*Oggetto:* [ID\_VIP: 8659] **CANALE DI SARDEGNA E PROVINCIA DI SUD SARDEGNA (Comuni di Sant'Anna Arresi, Masainas, Teulada, Giba, Sant'Antioco, Calasetta, Carloforte e Portoscuso) – Progetto di una centrale eolica offshore, denominato "DEL TORO 2", di potenza di 292,8 MW, costituito da 24 generatori a turbina eolica, con una capacità di 12,2 MW ciascuna, localizzata al largo della Sardegna nella parte sud-occidentale.**

Proponente: Repower Renewables S.p.A.

1. Contributo istruttorio del MiC-SSPNRR ai sensi dei commi 2 e 3 dell'art. 21 del D.Lgs. n. 152 del 2006;
2. Richiesta ulteriori eventuali contributi alla SN-SUB e alla SABAP-CA con riguardo ai livelli di tutela e di vincolo delle aree interessate.

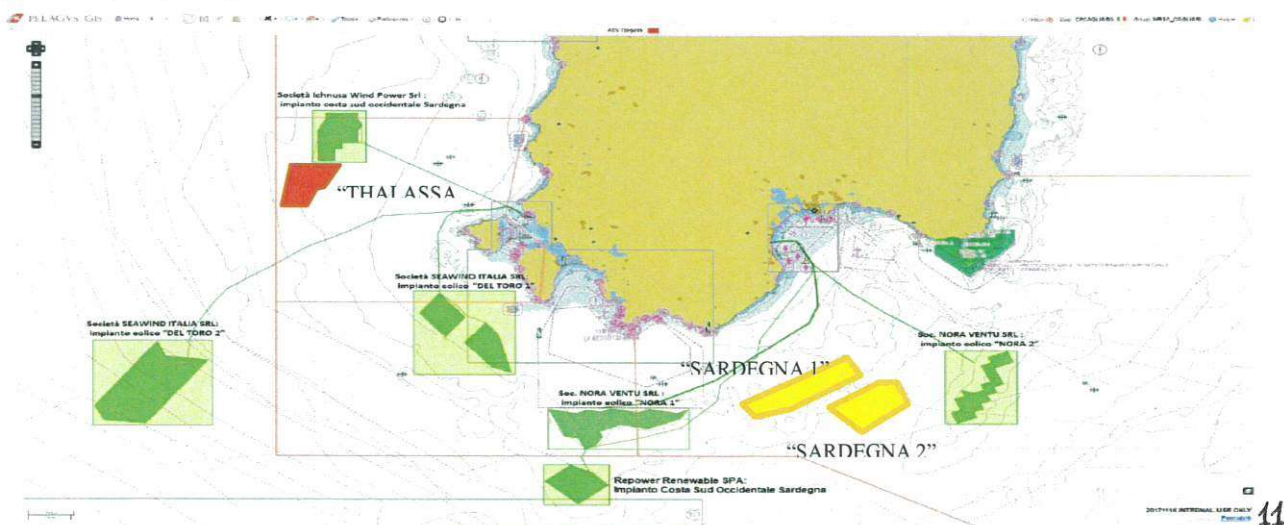
7. Il SIA deve verificare gli impatti cumulativi generati dal progetto di cui trattasi rispetto alle ulteriori iniziative presentate nello stesso specchio d’acqua per la produzione industriale di energia elettrica da impianti off-shore, di cui di seguito si allega un estratto tratto dalle osservazioni presentate dalla Capitaneria di Porto di Cagliari, con nota prot. n. 5755 del 10/02/2022, nell’ambito della fase di valutazione del Rapporto preliminare VAS del “Piano di gestione dello spazio marittimo italiano – Area marittima Tirreno e Mediterraneo occidentale”, la quale cartografia di seguito riportata deve essere comunque aggiornata con le ulteriori richieste di concessione demaniale della Thalassa Wind S.r.l. (impianto industriale offshore “THALASSA” – riquadro indicativo color ROSSO) e le due richieste di eguale concessione della Renexia S.p.A. (impianti industriali “Sardegna 1” e “Sardegna 2” – riquadri indicativi color GIALLO), non escluso, quindi, il progetto presentato dalla medesima Seawind Italia S.r.l. e denominato “DEL TORO 1”:
